SACHSENRING

MITTEILUNGEN DES VEB SACHSENRING AUTOMOBILWERKE ZWICKAU

Tr / 60 - I und A 14

Dreiecklenker-Fangbänder

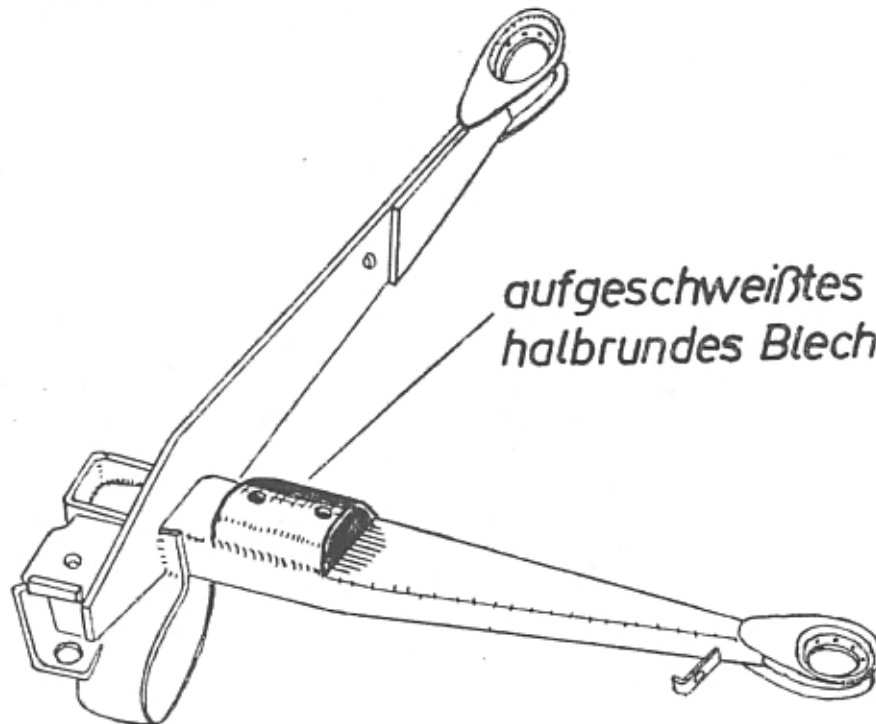
Feststellung: Die Fangbänder für die Dreiecklenker sind in einigen Fällen gerissen.

Ursache: Durch die scharfen Kanten am Quersteg des Dreiecklenkers entstehen Einschnitte im Fangband, wodurch die Ribbildung eingeleitet wurde.

Abstellung: Am Dreiecklenker ist im Bereich der Auflage des Fangbandes ein halbrundes Blech aufgeschweißt. Diese Dreiecklenker sind ab Fahrgestell-Nr. 6014195 und K 60 01099 serienmäßig zum Einbau gelangt.

Die Stücknummern der neuen Dreiecklenker lauten:

4111 124-03 links

4111 125-03 rechts.

Es ist zu beachten, daß beim Einbau der neuen Dreiecklenker die neuen längeren Fangbänder mit der Stücknummer

4109 033 04

verwendet werden müssen.
